COMUNE DI INVERSO PINASCA

PIANO REGOLATORE CIMITERIALE

REVISIONE N. 1

MODIFICA DELL'ASSETTO INTERNO DEL CIMITERO VIVIAN

Sezioni oggetto di revisione – SITUAZIONE VIGENTE

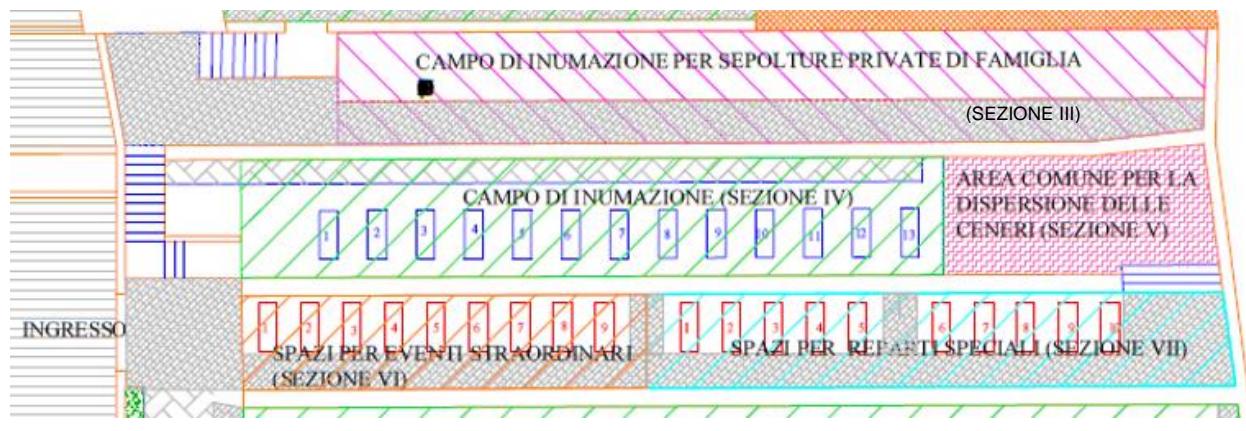
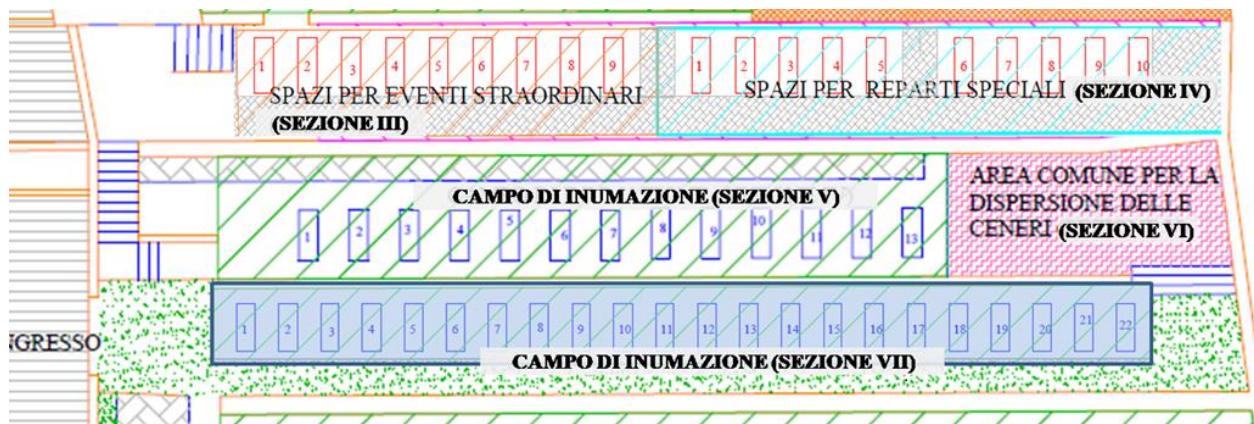
- 1) Traslazione degli **Spazi per eventi straordinari** (in progetto 9 posti, libero) – attuale **Sezione VI** e degli **Spazi per reparti speciali** (in progetto 10 posti, libero) – attuale **Sezione VII** nell'area destinata a **Campo di inumazione per sepolture private di famiglia** (in progetto, libero) – attuale **Sezione III** con conseguente soppressione di quest'ultima;
- 2) Creazione di un **nuovo campo di inumazione (di nn. 22 posti)** nello spazio liberato con la traslazione di cui al precedente punto 1).

Immediata conseguenza della **modifica dell'assetto interno al Cimitero del Vivian** sopra descritta sarà pertanto la **creazione di un nuovo campo di inumazione**, nel quale sono previsti **nn. 22 posti** e che per particolare ubicazione, in corrispondenza di un ingresso carrabile esistente, risulta facilmente accessibile sia dai mezzi trasporto salma che dai mezzi meccanici coinvolti nell'attività di inumazione.

- Sezione III Spazi per eventi straordinari (in progetto 9 posti)
- Sezione IV Spazi per reparti speciali (in progetto 10 posti)
- Sezione V Campo di inumazione (esistente, saturo)
- Sezione VI Area comune per la dispersione delle ceneri (c.d. "roseto")
- **Sezione VII Campo di inumazione (in progetto 22 posti)**
- Sezione VIII Campo di inumazione (esistente, saturo)

Tavola 3 – Cimitero di Vivian (vigente)

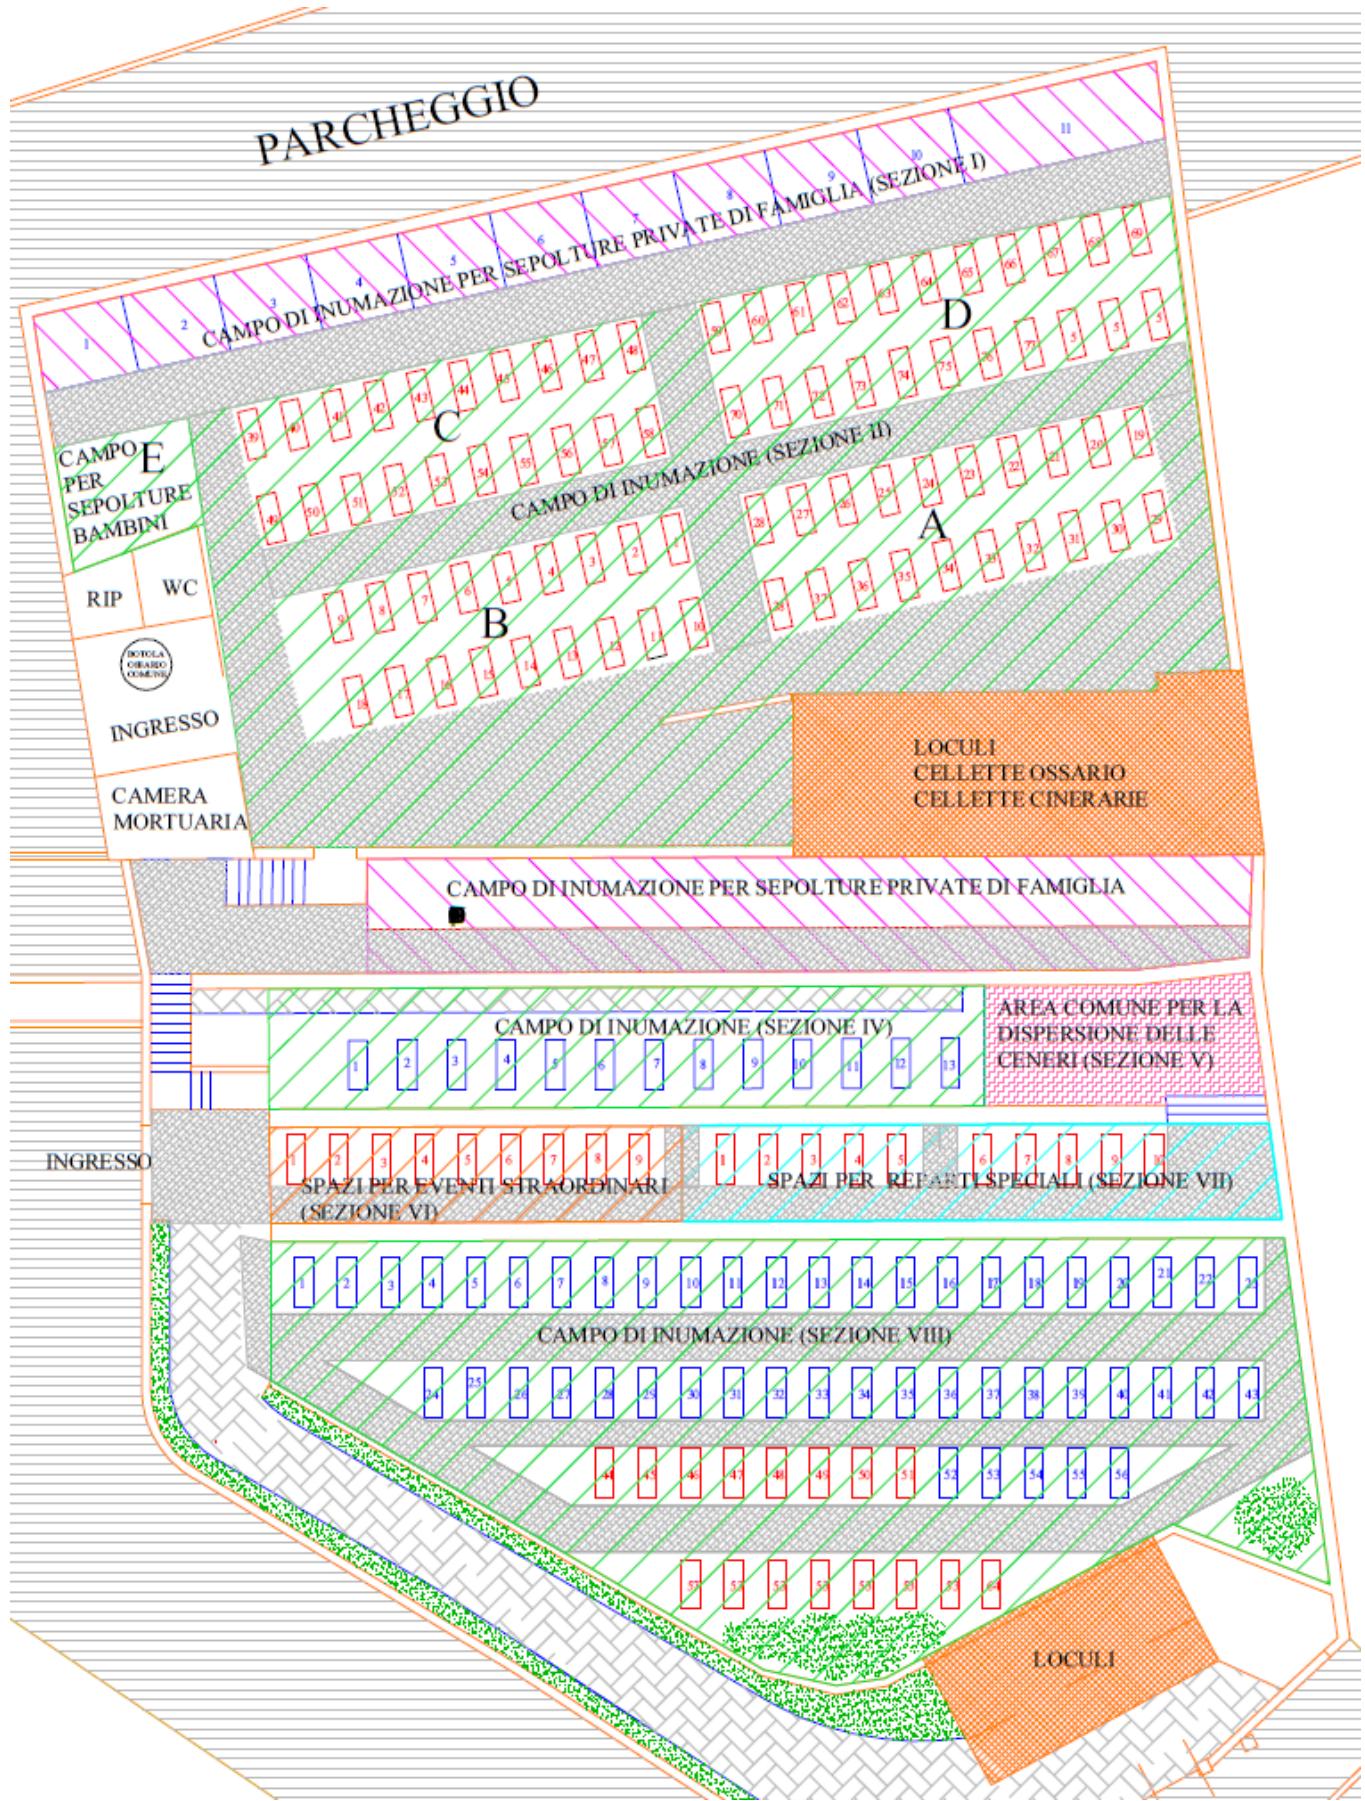
Nella **Tavola 3 Cimitero di Vivian – Piano Regolatore**, di cui si riporta stralcio per comodità di lettura nella pagina seguente, sono state individuate le seguenti **Sezioni** (in **blu** evidenziate le Sezioni interessate dalla presente revisione):

La modifica oggetto della presente revisione, comporterà una ridenominazione delle Sezioni presenti nel Cimitero del Vivian ed una conseguente modifica degli elaborati relativi alle “Schede di Sezione” ed alla “Tavola 3 Cimitero di Vivian – Piano Regolatore”.

Il tutto come illustrato nella “Tavola 3 Cimitero di Vivian – Piano Regolatore” allegata alla presente revisione.
